**RELATÓRIO DE FISCALIZAÇÃO TÉCNICA DOS SISTEMAS DE ÁGUA E
ESGOTO DO MUNICÍPIO DE
JUNDIAÍ**

PRESTADOR: DAE S.A – ÁGUA E ESGOTO - JUNDIAÍ

Relatório R4 – Continuação do Diagnóstico e Não Conformidades

Americana, outubro de 2016

Item 4.4

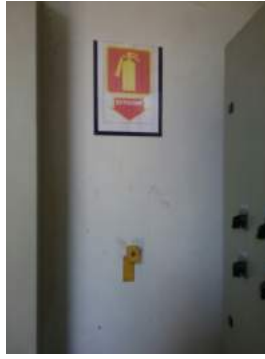
Item 4.4: Ausência de extintor de incêndio (Art. 10.9 da NR 10 e Art. 23.1 da NR 23). Prazo: Imediato
